Freie Hansestadt Bremen	
Verlängerung SÜD

Maßstab:	Objekt:	Anlagen-Nr.
1:250	Verlängerung bis Mittelschaltung	3.19

Verlängerung bis Mittelschaltung	
einschließlich Linie 8 bis Landesgrenze	
Ausführungsplanung	
Lageplan Nr. 19

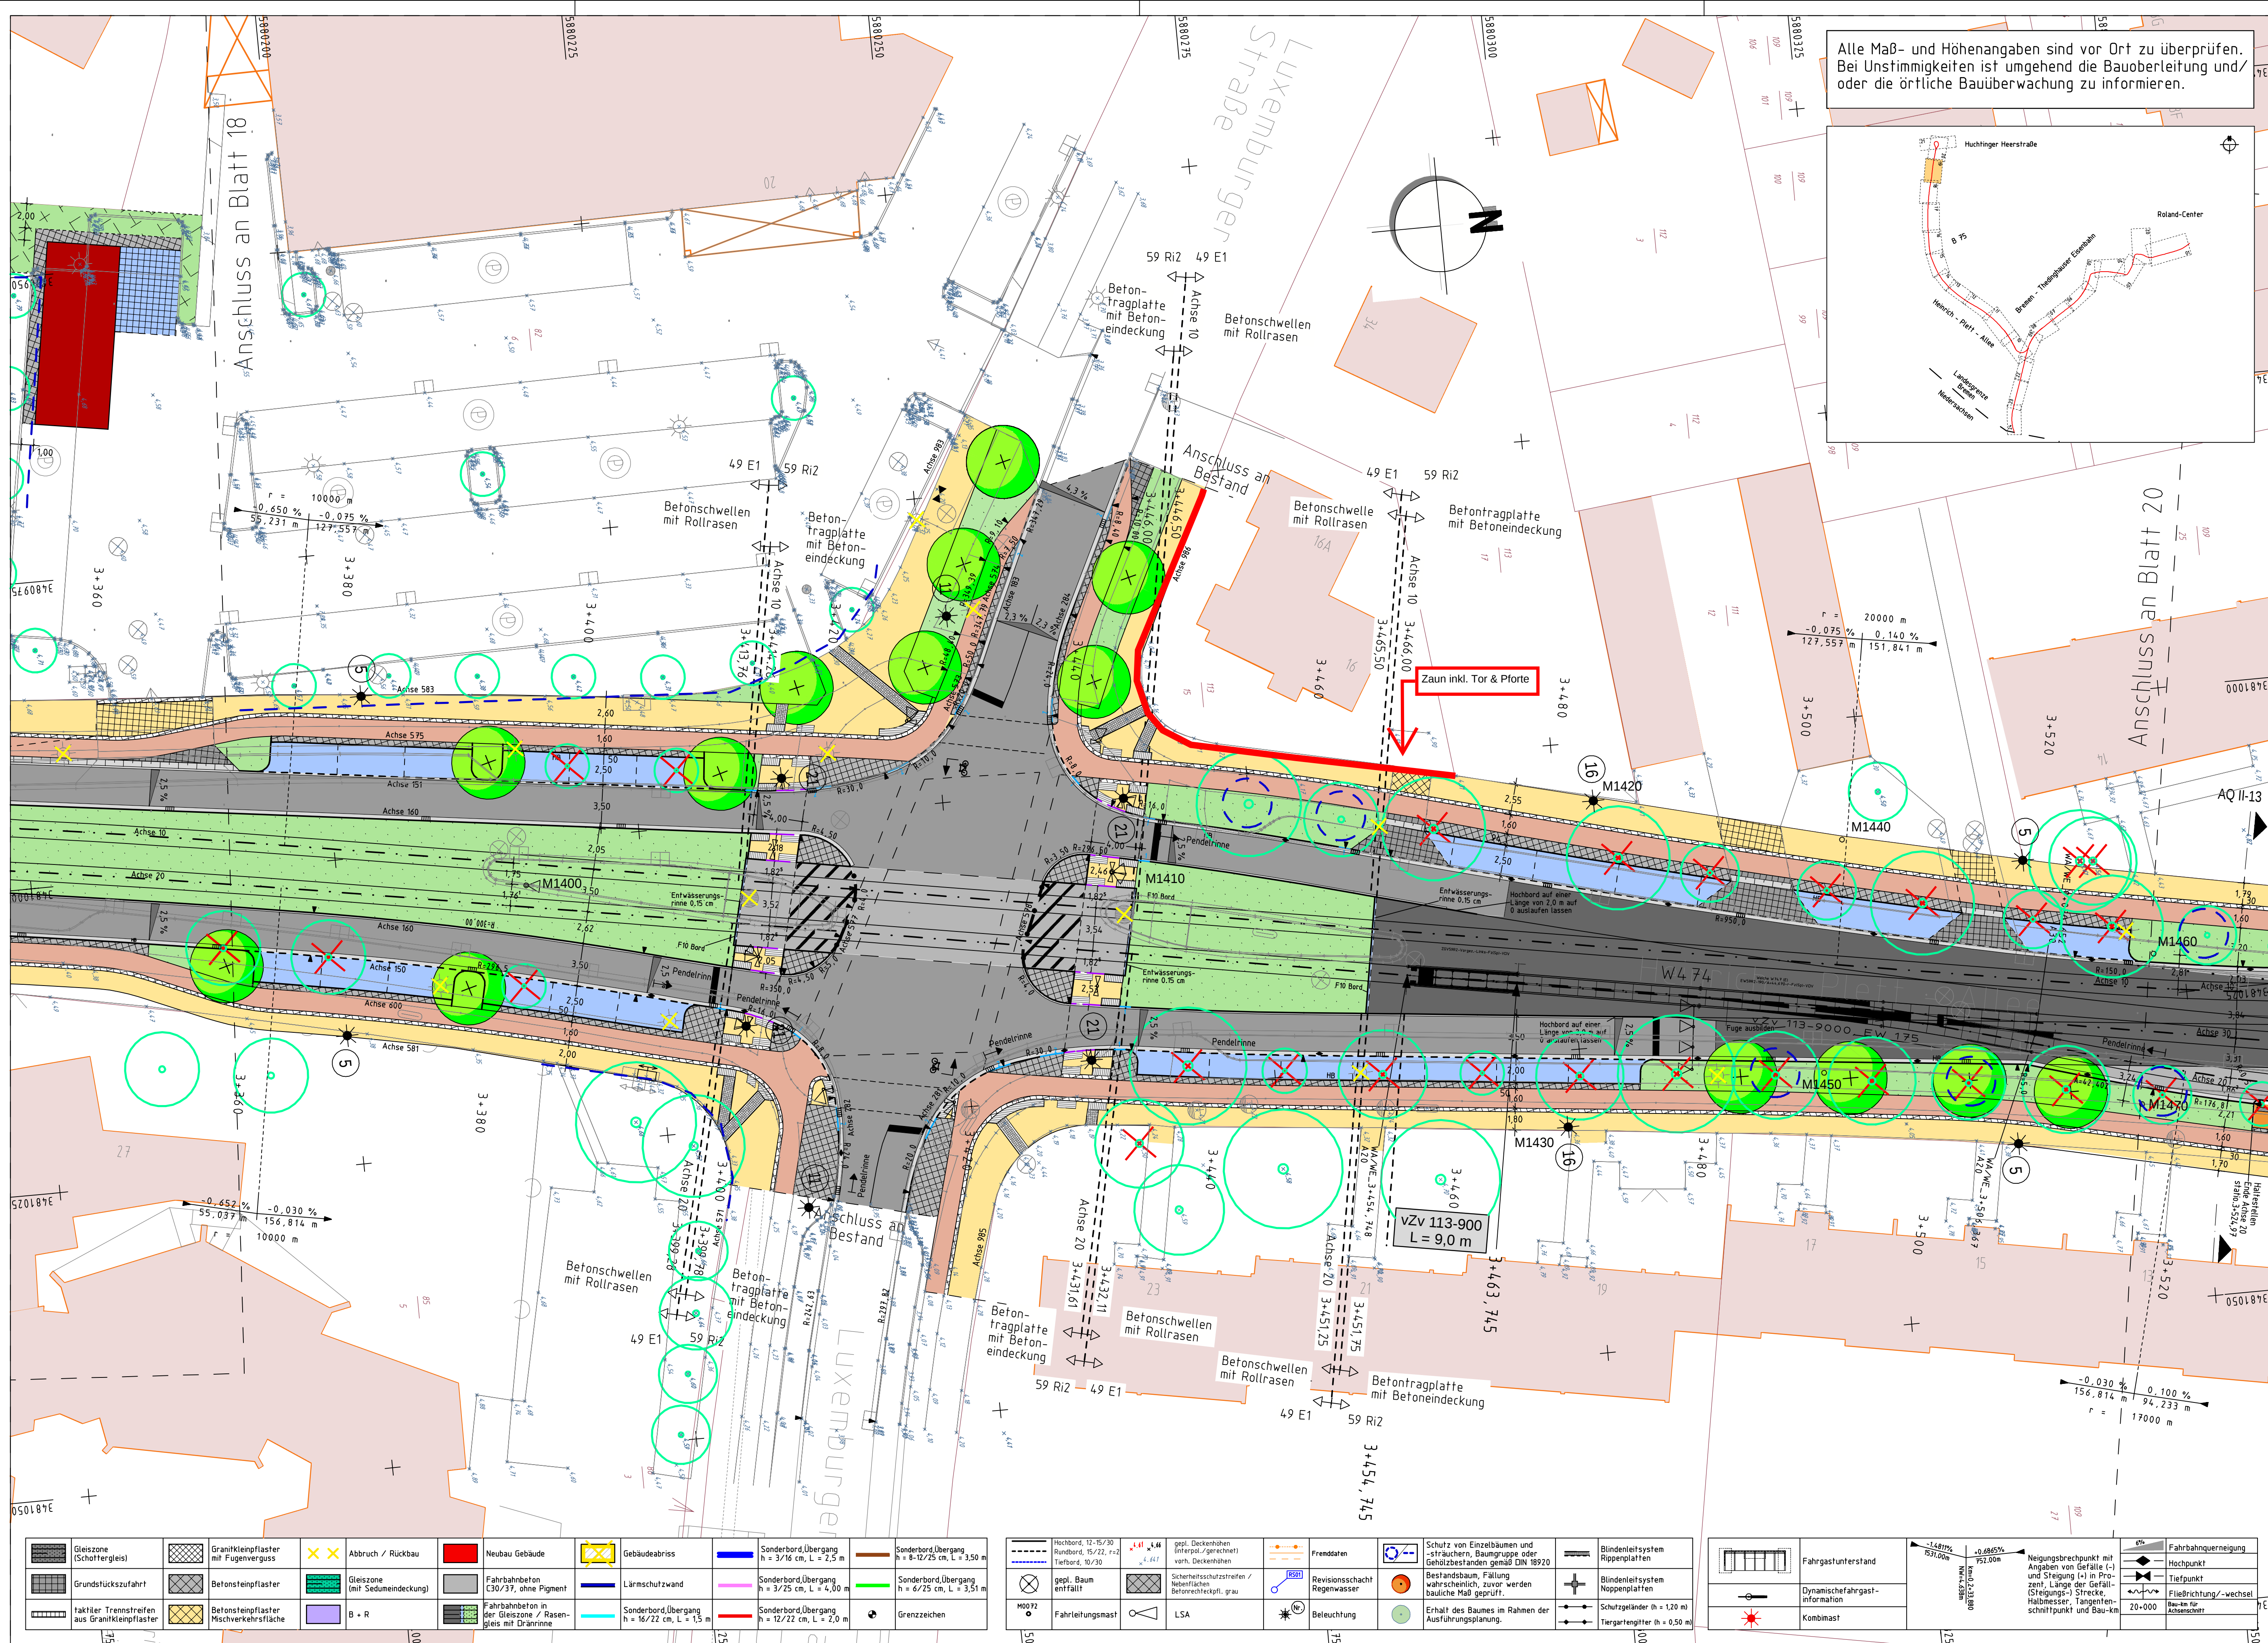
| 10 | Anpassung Ausbaugrenze und Absenker, Ergänzung Ablauf, Anpassung Verlauf Radweg östlich Luxemburger Straße, Ergänzung Ablauf bei Querungsstelle nördlich Heinrich-Plett-Allee (ca. bei Station 3+420) | 23.10.2025 | SL/DU |
| 9 | Anpassung Darstellung Fahrbahnbeton C30/37 und Fahrbahnbeton in Gleiszone | 16.07.2025 | SL/DU |
| 8 | Anpassung Verlauf Schutzstreifen, Radweg, Blindenleitsystem und Radwegfurt (Einnündungsbereich Luxemburger Straße nördlich Heinrich-Plett-Allee), Anpassung Darstellung Fahrbahnbeton C30/37 und Fahrbahnbeton in Gleiszone | 27.06.2025 | SL/DU |
| 7 | Anpassung Trennlinie Fahrbahnbeton / Asphalt im Stationsbereich (Achse 10) 34.70 - 3510. Anpassung Darstellung faktischer Streifen im Bereich Querungsstellen. | 19.05.2025 | SL/DU |
| 6 | Anpassung Grat von Station 3+538 bis 3+660 | 26.03.2025 | SL/DU |
| 5 | Ergänzung im Absenker Bord Westseite bei Station 3+460, Entfall im Absenker Mittelinsel Bord Ostseite bei Station 3+5125, Ergänzung Radengangsangaben und Achsnummern | 03.03.2025 | SL/DU |
| 4 | Anpassung Grundstückszufahrt und Ergänzung Übergangsbordstein 2m Luxemburger Straße | 23.01.2025 | SL/DU |
| 3 | Änderung Baumstandorte bei Station 3+475 - 3+520, 07.05.2024 Anpassung der Borde bei den Querungsstellen, Pendelrinnen am Knotenpunkt, Ostseite, Stat. 3+400 bis 3+430, Anpassung der Grundstückszufahrten mit Einfahrtsschwellen, Anpassung Nebenanlage Luxemburger Straße Parkplatz Netto-Markt; Korrektur Darstellung faktischer Streifen zwischen Geh- und Radweg; Ergänzen von Beschriftungen im Bereich Gleisübergang (Stat. 3+460 - 3+480); Ergänzung Layer Schutz Maßnahmen von Einzelbäumen und Sträuchern; Anpassung Entwässerungsrinne von Station 3+454 auf 3+451 und Verlegung Abläufe bei Station 3+415 und 3+430 | 19.05.2024 | SL/JM |

2	Korrektur und Ergänzung Blindenleitsystem und LSA-Standorte bei Station 3+399 - 3+432	16.11.2022	JK/JM
1	Aktualisierung Fahrleitungsplanung; Korrektur Markierung und LSA bei Station 3+500	26.04.2022	JK/JM
Index	Art der Änderung	Datum	Name
